Van: [5.1 lid 2 onder e]  
Verzonden: woensdag 1 februari 2023 10:55  
Aan: [5.1 lid 2 onder e]  
CC: [5.1 lid 2 onder e]  
Onderwerp: Offerte brandwerende voorzieningen - COA Hotel 't Elshuys Albergen  
Bijlagen: AVL De Brandmeesters Versie 01 d.d. 10 augustus 2020.pdf; C22-366 Offerte brandwerende voorzieningen.pdf

Beste [5.1 lid 2 onder e] zie bijgaande offertes incl.de te nemen maatregelen m.b.t. de brandwerende maatregelen die we moeten doen in Albergen. In het kader van openheid en transparantie stuur ik je deze toe. Ik ben even zoekende of dit soort specifieke offertes ook gedeeld moeten worden met de brandweer. Lijkt mij wel logisch eigenlijk. Hoor graag even van je.

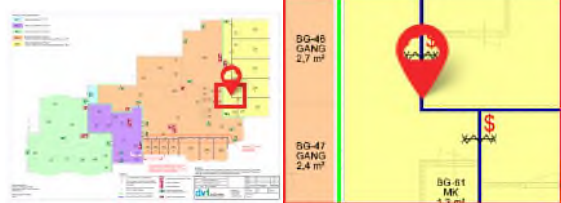
<p>61</p> 	 	
<p><b>Opmerking</b></p>	<p>Leidingen niet brandwerend afgewerkt.</p>	
<p><b>Status</b></p>	<p>Voldoet niet</p>

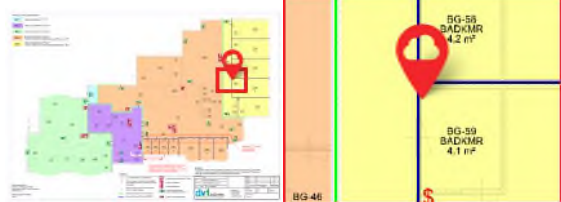
<p>62</p> 	 	
<p><b>Opmerking</b></p>	<p>Leidingen niet brandwerend afgewerkt.</p>	
<p><b>Status</b></p>	<p>Voldoet niet</p>

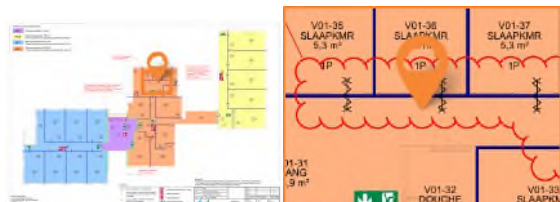
<p>109</p> 	 	
<p><b>Opmerking</b></p>	<p>Houten vloer slaapkamer nok, loopt over de brandscheiding. Houten knieschot gesitueerd tussen slaapkamer en gang, voldoet niet aan de 30 minuten brandwerendheid. Overleg met opdrachtgever.</p>	
<p><b>Status</b></p>	<p>Nader onderzoek</p>

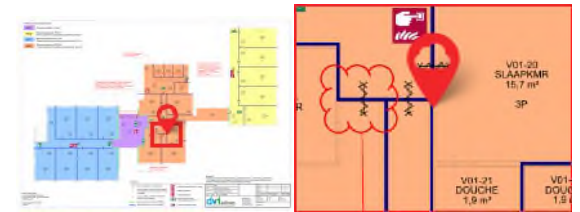
<p>110</p> 	 	
<p><b>Opmerking</b></p>	<p>Leidingen niet brandwerend afgewerkt. Houten paneel</p>	
<p><b>Status</b></p>	<p>Nader onderzoek</p>

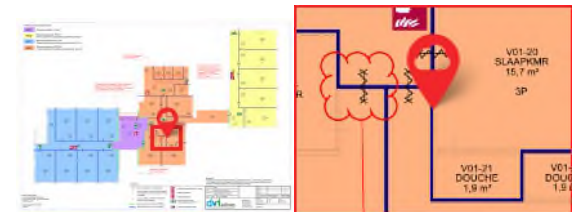
<p>111</p> 		
<p><b>Opmerking</b></p>	<p>Brandklep ontbreekt ter plaatse van de brandwerende scheiding.</p>	
<p><b>Status</b></p>	<p>Nader onderzoek</p>

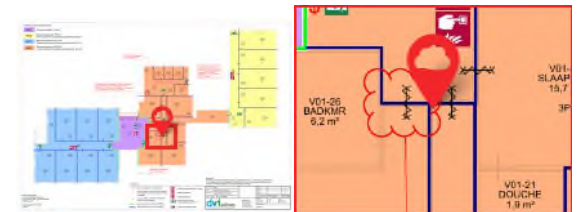
<p>112</p> 		
<p><b>Opmerking</b></p>	<p>Leidingen niet brandwerend afgewerkt.</p>	
<p><b>Status</b></p>	<p>Voldoet niet</p>

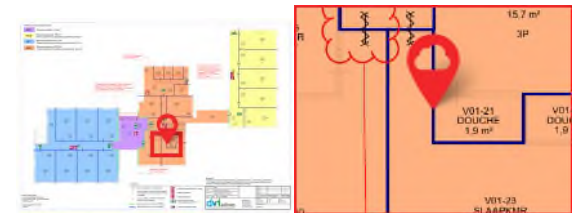
<p>113</p> 		
<p><b>Opmerking</b></p>	<p>Brandklep ontbreekt ter plaatse van de brandwerende scheiding.</p>	
<p><b>Status</b></p>	<p>Nader onderzoek</p>

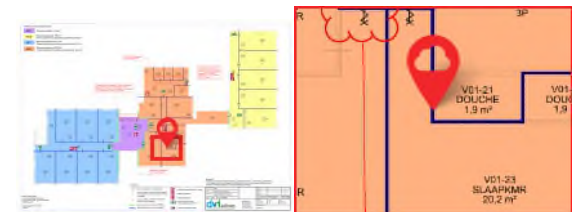
<p>114</p> 		
<p><b>Opmerking</b></p>	<p>Leidingen niet brandwerend afgewerkt.</p>	
<p><b>Status</b></p>	<p>Voldoet niet</p>

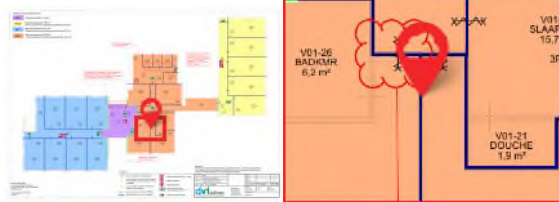
<p><b>116</b></p> 		
<p><b>Opmerking</b></p>	<p>Leidingen niet brandwerend afgewerkt.</p>	
<p><b>Status</b></p>	<p>Voldoet niet</p>

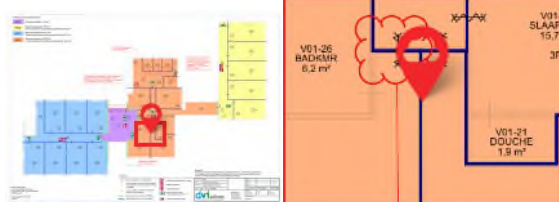
<p><b>117</b></p> 		
<p><b>Opmerking</b></p>	<p>Niet brandwerende PUR-schuim. Naden niet brandwerend afgewerkt.</p>	
<p><b>Status</b></p>	<p>Voldoet niet</p>

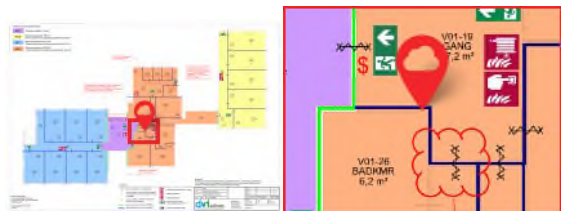
<p>122</p> 		
<p><b>Opmerking</b></p>	<p>Brandklep ontbreekt ter plaatse van de brandwerende scheiding. Afmeting 170x70mm</p>	
<p><b>Status</b></p>	<p>Voldoet niet</p>

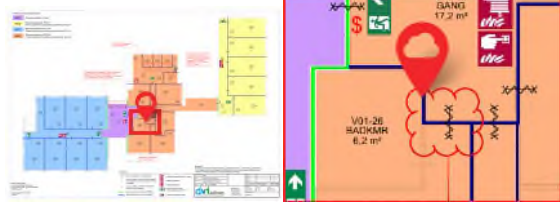
<p>125</p> 		
<p><b>Opmerking</b></p>	<p>Leidingen niet brandwerend afgewerkt.</p>	
<p><b>Status</b></p>	<p>Voldoet niet</p>

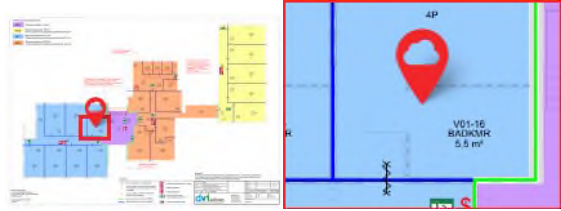
<p><b>143</b></p> 	 	
<b>Opmerking</b>	Leidingen niet brandwerend afgewerkt.	
<b>Status</b>	Voldoet niet

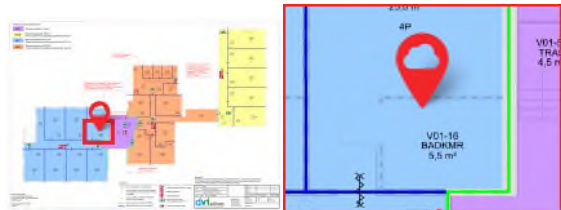
<p>144</p> 		
<p><b>Opmerking</b></p>	<p>Naden niet brandwerend afgewerkt. Leidingen niet brandwerend afgewerkt.</p>	
<p><b>Status</b></p>	<p>Voldoet niet</p>

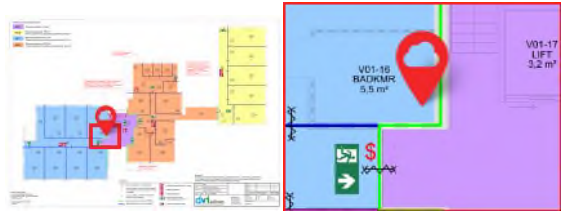
<p>145</p> 		
<p><b>Opmerking</b></p>	<p>Naden niet brandwerend afgewerkt. Leidingen niet brandwerend afgewerkt.</p>	
<p><b>Status</b></p>	<p>Voldoet niet</p>

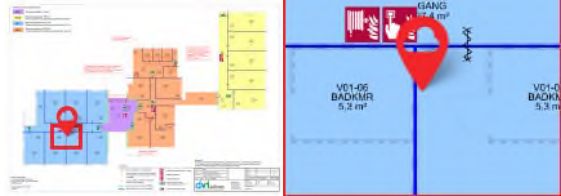
<p>214</p> 	 	
<p><b>Opmerking</b></p>	<p>Naden niet brandwerend afgewerkt. Leidingen niet brandwerend afgewerkt.</p>	
<p><b>Status</b></p>	<p>Voldoet niet</p>

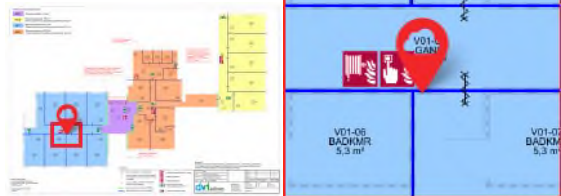
<p>215</p> 	 	
<p><b>Opmerking</b></p>	<p>Naden niet brandwerend afgewerkt. Leidingen niet brandwerend afgewerkt. Brandklep ontbreekt ter plaatse van de brandwerende scheiding.</p>	
<p><b>Status</b></p>	<p>Voldoet niet</p>

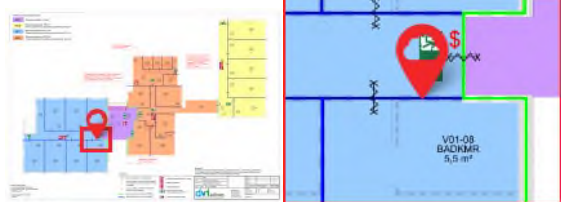
<p>226</p> 	 	
<p><b>Opmerking</b></p>	<p>Stelpost op basis andere kamers, ruimte niet inspecteerbaar.</p>	
<p><b>Status</b></p>	<p>Nader onderzoek</p>

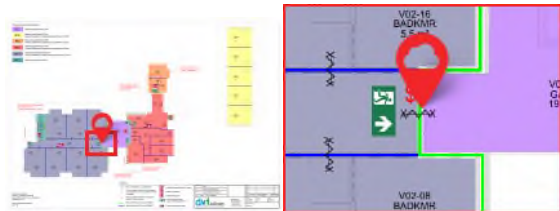
<p>250</p> 	 	
<p><b>Opmerking</b></p>	<p>Dak- wandaansluiting is niet voldoende brandwerend. 4000mm Steiger in vide</p>	
<p><b>Status</b></p>	<p>Voldoet niet</p>

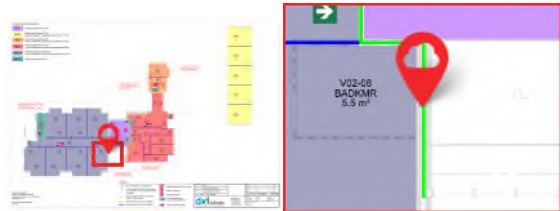
<p>252</p> 	 	
<p><b>Opmerking</b></p>	<p>Dak- wandaansluiting is niet voldoende brandwerend. 3500mm Leidingen niet brandwerend afgewerkt.</p>	
<p><b>Status</b></p>	<p>Voldoet niet</p>

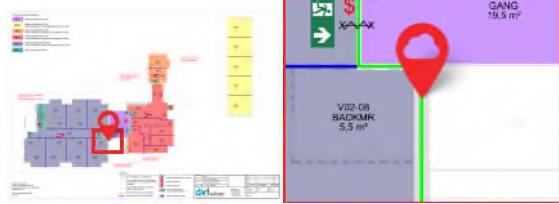
<p>253</p> 	 	
<p><b>Opmerking</b></p>	<p>Dak- wandaansluiting is niet voldoende brandwerend. Leidingen niet brandwerend afgewerkt. 3500mm Steiger in vide</p>	
<p><b>Status</b></p>	<p>Voldoet niet</p>

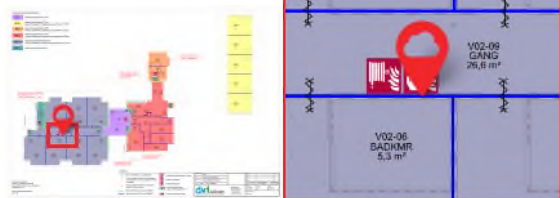
<p>267</p> 	 	
<p><b>Opmerking</b></p>	<p>Brandklep ontbreekt ter plaatse van de brandwerende scheiding. Schacht op eerste verdieping destructief onderzoek, controleren op aanwezigheid brandklep.</p>	
<p><b>Status</b></p>	<p>Nader onderzoek</p>

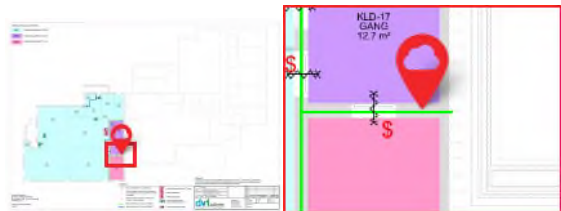
<p>48</p> 	 	
<p><b>Opmerking</b></p>	<p>Leidingen niet brandwerend afgewerkt.</p>	
<p><b>Status</b></p>	<p>Voldoet niet</p>
